**Autorité environnementale**

**Avis délibéré de l'autorité environnementale  
relatif au projet d'aménagement du giratoire de Balata  
en Guyane (2<sup>ème</sup> avis)**

**n°Ae: 2011-78**

**Avis établi lors de la séance du 21 décembre 2011 - n°d'enregistrement : 008075 - 01**

**SCHEMA DE PRINCIPE DE L'ASSAINISSEMENT DE LA SECTION COURANTE**

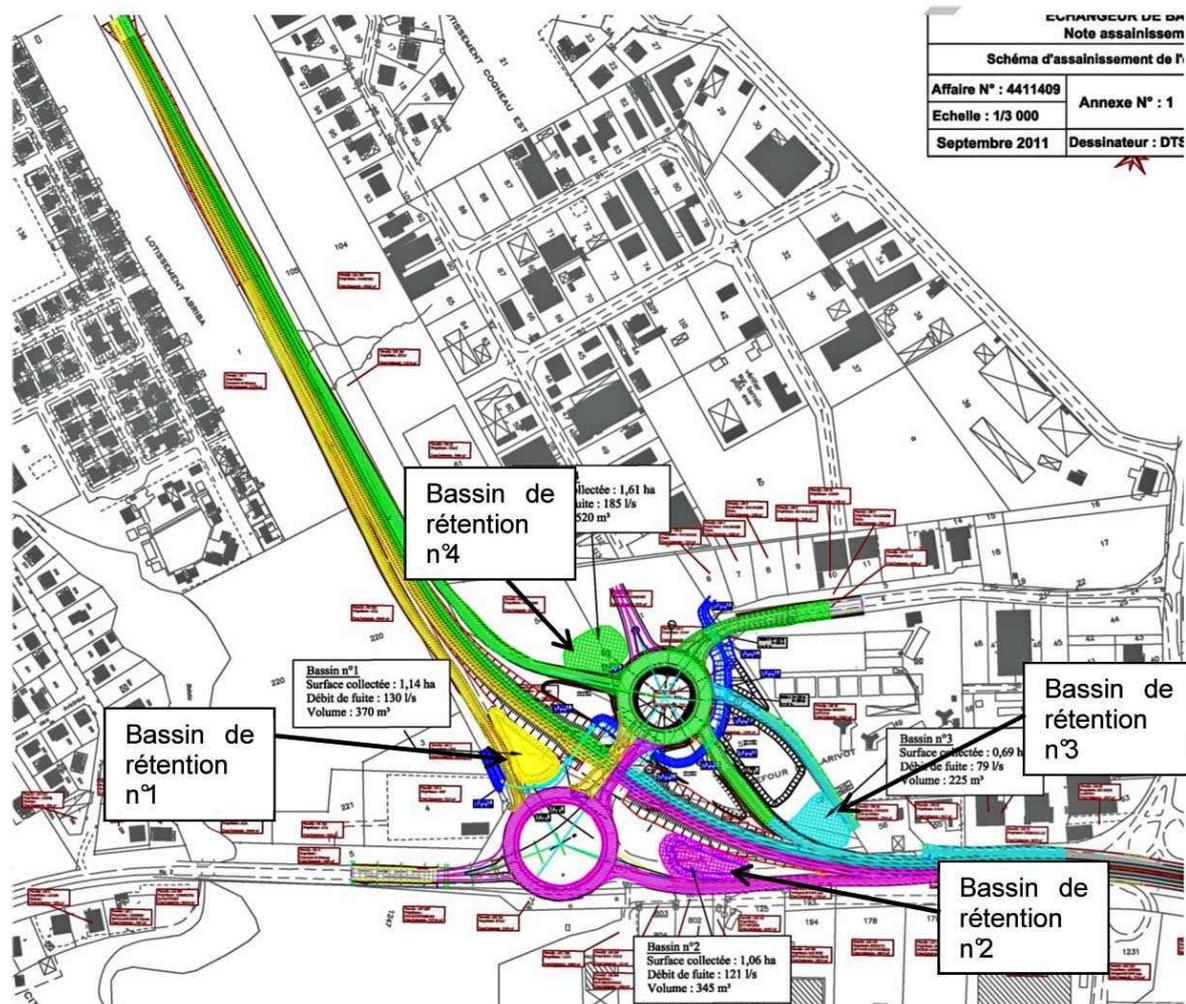
Cette note d'assainissement rappelle que suite notamment aux études antérieures la réalisation d'une part de 3 bassins de rétention avec des sous bassins (sans que leur dimensionnement soit précisé) et d'autre part s'agissant de l'écoulement des eaux pluviales de fossés enherbés pour leur fonction de phytoremédiation (dépollution des eaux par les plantes) avait été prévue.

Cette nouvelle note provisoire de SOGREAH COTEBA réfute ces choix techniques antérieurs et préconise d'une part la création de 4 bassins d'une capacité totale de stockage des eaux collectées de 1460 m<sup>3</sup>, et d'autre part le recours à des caniveaux au lieu des fossés enherbés.

Le texte de l'étude d'impact ne permet pas d'apprécier clairement les choix effectifs retenus par le maître d'ouvrage sur la base de ces études successives dont les préconisations sont différentes. Ainsi page 166 au § 8.3.2 trois bassins de rétention avec des sous bassins sont annoncés (conformément aux études de 2009 figurant en annexe n° 14) et au § suivant 8.3.3 il s'agit de quatre bassins de rétention, qui sont décrits à l'identique de ceux préconisés par l'étude de 2011 de SOGREAH COTEBA.

***L'Ae recommande que les dispositifs effectifs envisagés par le maître d'ouvrage pour éviter toute majoration du risque d'inondation soient précisément décrits dans l'étude d'impact.***
